**PARECER 013/2018 - CEIV**  
**COMISSÃO ESPECIAL DE ANÁLISE DE ESTUDO DE IMPACTO DE VIZINHANÇA**  
**(CEIV)**

( ) Primeira Análise – Parecer nº 008/2017-CEIV – 28/09/2017  
(X) Segunda Análise – Parecer nº 013/2018-CEIV – 05/04/2018

**Processo Administrativo nº:** Despacho EIV nº002/SPU-DETA/2017

**Projeto:** Yachthouse by Pininfarina

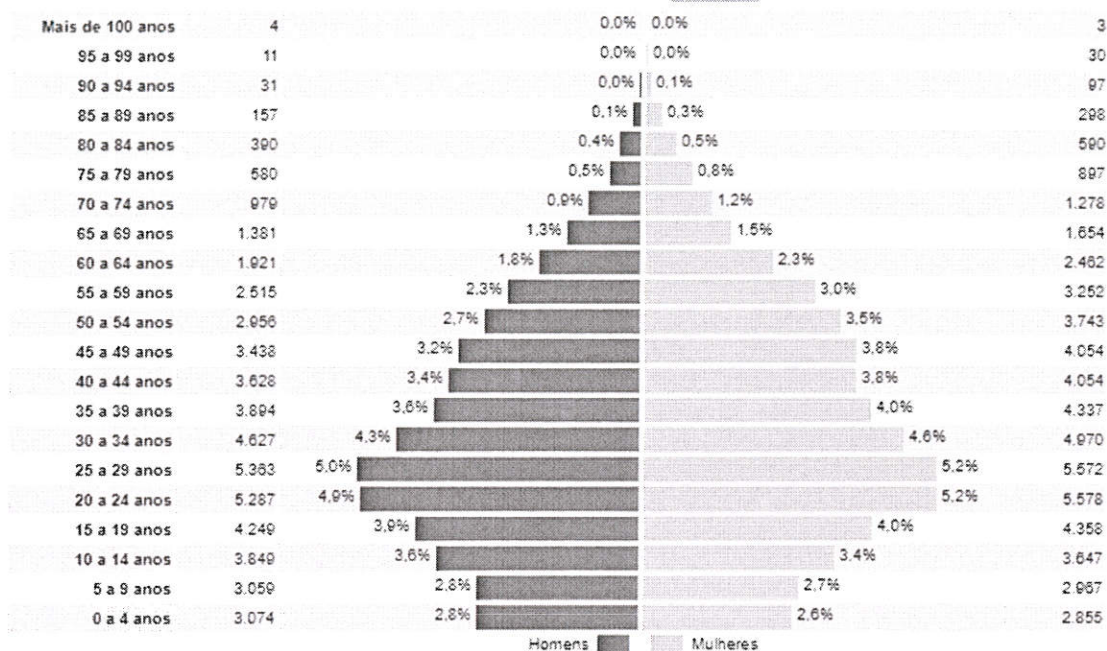
43) Quanto a possível colisão de aves na fachada da edificação, a CEIV compreende que a fachada de vidros intercalados deve reduzir a possibilidade de ocorrências, sendo assim, se for detectado pelos estudos a possibilidade de ocorrência de colisão, deverá ser acatado as medidas mitigadoras sugeridas pelo profissional contratado para o estudo, sendo necessária a apresentação do Estudo no processo de EIV.
